**Realizzazione della terza corsia nel tratto compreso tra  
Verona Nord (Km 223) e l'intersezione con l'Autostrada A1  
(Km 314)**

**STUDIO DI IMPATTO AMBIENTALE Aggiornamento 2020  
Emissione Settembre 2023 per richiesta integrazioni M.A.S.E.**

**Nota di riscontro alla Richiesta di integrazioni della  
Commissione Tecnica di Verifica dell'Impatto Ambientale VIA e VAS  
del Ministero dell'Ambiente e della Sicurezza Energetica  
- REGIONE DEL VENETO -**

**Fig. 1 – Tavola 10 del PRTC**

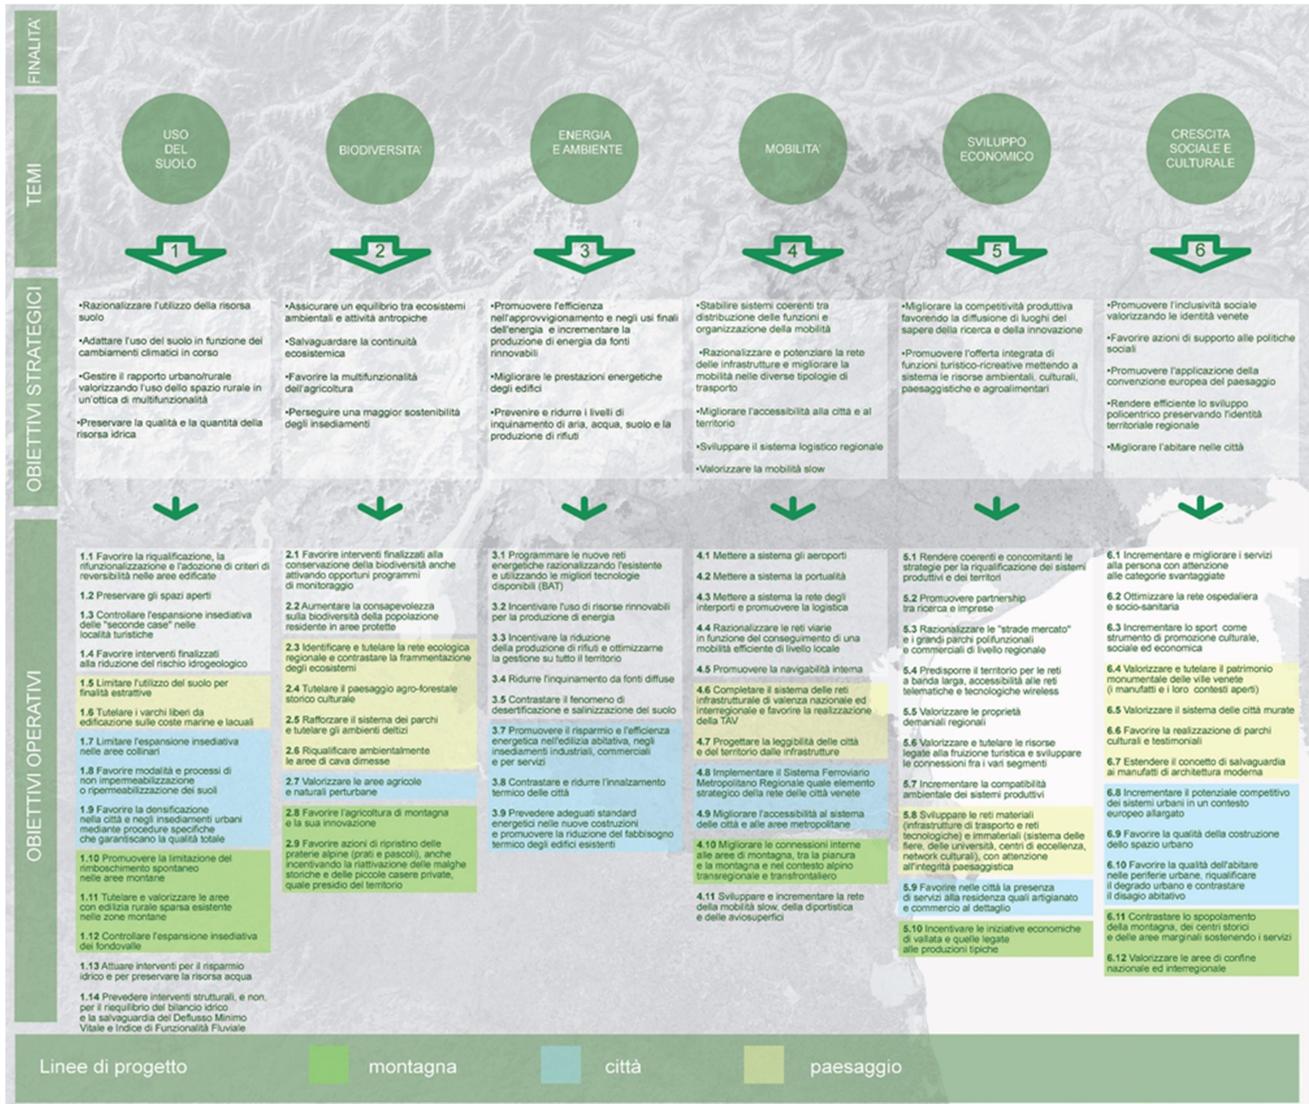
*#1 "Il proponente dovrà approfondire la proposta di intervento in coerenza con quanto disposto dal PTRC vigente e col Piano Regionale Trasporti, che prevede la valutazione dei servizi ecosistemici."*

La traduzione operativa di questi obiettivi è rappresentata nella TAV. 10 del Piano in cui sono individuati 5 temi:

In questo contesto l'ampliamento della terza corsia dell'A22 risulta pienamente coerente con l'obiettivo che riguarda le reti sovralocali.

## Area del bacino n. 13 in Comune di Povegliano Veronese (al km 239)

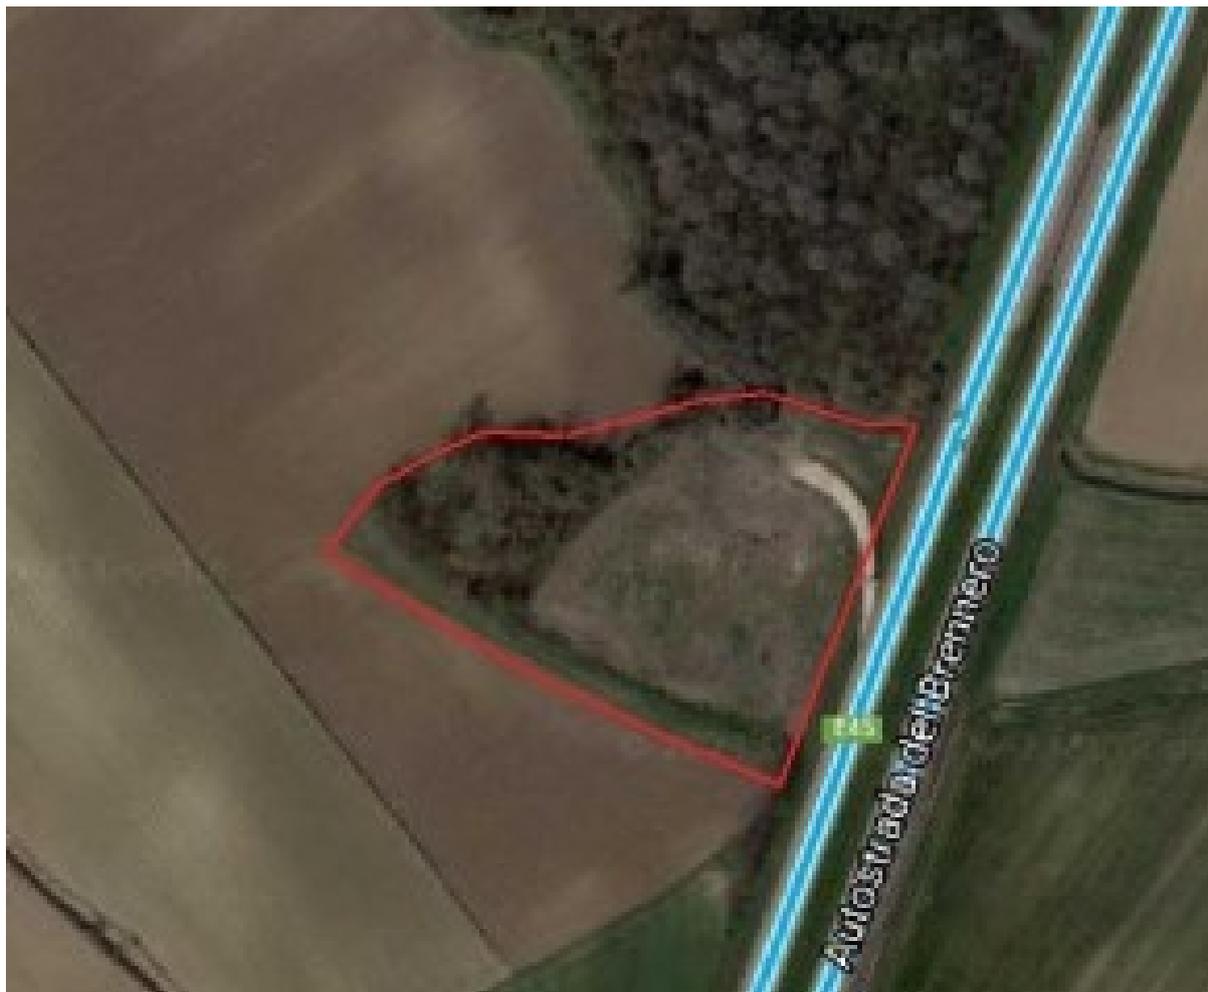
**#5** "Si dovrà prevedere l'ubicazione dei bacini di laminazione evitando l'interferenza con le aree classificate dal PTRC vigente come "Foresta ad alto valore naturalistico", in particolare riguardo i bacini n. 7 in Comune di Villafranca di Verona e n. 13 in Comune di Povegliano Veronese."

Come emerge dal confronto tra la previsione di PTRC e l'ortofoto che mostra l'effettiva situazione in essere, il vincolo di PTRC (indicato nell'ortofoto con contorno rosso) interessa sia aree sulle quali è effettivamente presente vegetazione forestale sia aree non boscate. La porzione orientale dell'area non è boscata: si tratta di uno spazio libero da vegetazione arboreo/arbustiva, tenuta a prato, che è già collegato mediante una rampa alla piattaforma autostradale.
